年产 18000 吨精密铸造成品加工生产线项目

安全验收评价报告

江西新创阀门机械有限公司年产18000吨精密铸造成品加工生产线项目 安全设施竣工验收专家组意见

江西新创阀门机械有限公司年产 18000 吨精密铸造成品加工生产线项目
安全设施竣工验收意见回复表

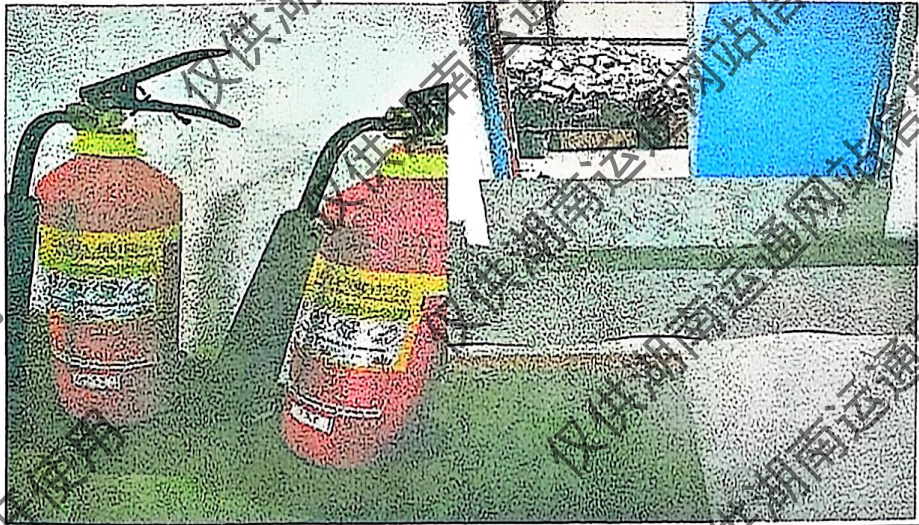
序号	审查意见回复
1	核实生产人员人数，补充安全生产管理机构及安全生产管理人员文件； 回复：已核实企业生产人员人数，补充了安全生产管理机构，详见报告 2.7.2 章节，补充了安全生产管理人员文件，详见附件。
2	补充特种作业人员证书； 回复：已补充特种作业人员证书，详见附件。
3	补充压缩空气缓冲罐； 回复：已补充压缩空气缓冲罐相关内容。
4	补充人员培训照片资料； 回复：已补充完善，详见附件。
5	补充应急演练演练资料； 回复：已补充完善，详见附件。
6	专家提出的其它意见； 回复：已对照修改专家提出的其他意见。
	现场问题
	厂区门口应设置应急柜并放置安全帽
1
